SCHEDA VALUTAZIONE GTS
MESSA IN SICUREZZA TEMPORANEA POST-SISMA DI MANUFATTI EDILIZI

CCR n. _____ Incarico n. _____ del _____ Scheda n° **02** del **05/02/2018**
(Parte 1)

RELAZIONE TECNICA ALLEGATA ALLA SCHEDA N. 02 DEL GTS DEL 05.02.2018
LOCALITA': FIUMATA E RETROSI
FOGLIO 97

04 - AGGREGATO 4: FOGLIO 97 P.LLE NN. 726, 277/PARTE

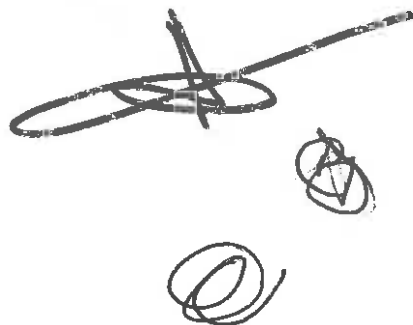
p.lla 726 di tipo rurale ed unito in aggregato avente n° 2 piani, di cui uno parzialmente interrato, con strutture portanti verticali in muratura di pietra arenaria senza malta e solaio e tetto in legno: l'edificio risulta parzialmente crollato ed in incipiente pericolo di crollo per le strutture ancora in piedi;

p.lla 277/parte: trattasi di porzione di fabbricato residenziale interconnesso con il fabbricato di cui alla particella n. 726, con strutture verticali portanti in muratura in pietra arenaria e solai e tetto in latero-cemento: la detta porzione risulta parzialmente crollata;

Per il manifesto danno si propone la demolizione totale del fabbricato di cui alla particella n. 726 e demolizione parziale del fabbricato di cui alla p.lla n° 277, con relativa rimozione delle macerie dell'aggregato menzionato.
